Dotyczy: postępowania o udzielenie zamówienia publicznego w trybie przetargu nieograniczonego na **Wybór Wykonawcy zadania inwestycyjnego: „Budowa układu komunikacyjnego dla obszaru aktywności gospodarczej w rejonie ulic: Nasiennej, Hangarowej i Myrka w Legnicy”.**

Na podstawie art. 38 ust. 1 ustawy Prawo zamówień publicznych z dnia 29.01.2004r. (Dz. U. z 2019r. poz. 1843 – tekst jednolity z późn. zm.) oraz pkt. VIII „Instrukcji dla Wykonawców” – Rozdział 2 siwz, **Zamawiający poniżej publikuje odpowiedzi na pytania nr 16, 17, 26, 30, 35, 40, 41, 42, 44 -51:**

Kosz na śmieci:**Dane techniczne:**

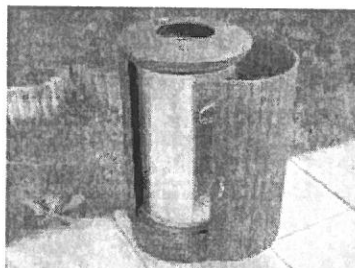
Zwracam się z prośbą o udostępnienie rysunków podglądowych wiaty, stojaka na rowery oraz kosza na śmieci, barierki, ze względu na brak dokładnego opisu (w przypadku kosza na śmieci i stojaka na rowery, brak wymiarów oraz liczby stanowisk), oraz rysunku podglądowego pojawia się problem z dokładną wyceną.

Prosimy o wyjaśnienie jakie dokładnie kosze, stojaki na rowery oraz wiaty przystankowe należy wycenić. Prosimy o uszczegółowienie w zakresie materiału wykonania oraz formy architektonicznej [takich jak koloru, czy np. stojaki mają być stojakami pojedynczymi (na jeden rower)].

Mała architektura – proszę o doprecyzowanie parametrów koszy na śmieci oraz stojaków rowerowych (rodzaj materiału, dokładne wymiary, liczba stanowisk na rowery itp.).

- wysokość 87cm
- średnica 47cm
- pojemność wkładu - 80l

- korpus - stal ocynkowana, pomalowana lakierem proszkowym.
- wkład z blachy ocynkowanej.
- balast betonowy umieszczony w dolnej części kosza jako obciążnik.

- wolnostojący.
- przytwierdzony do podłoża utwardzonego.
- przytwierdzony do fundamentu ustawionego w podłożu nieutwardzonym.
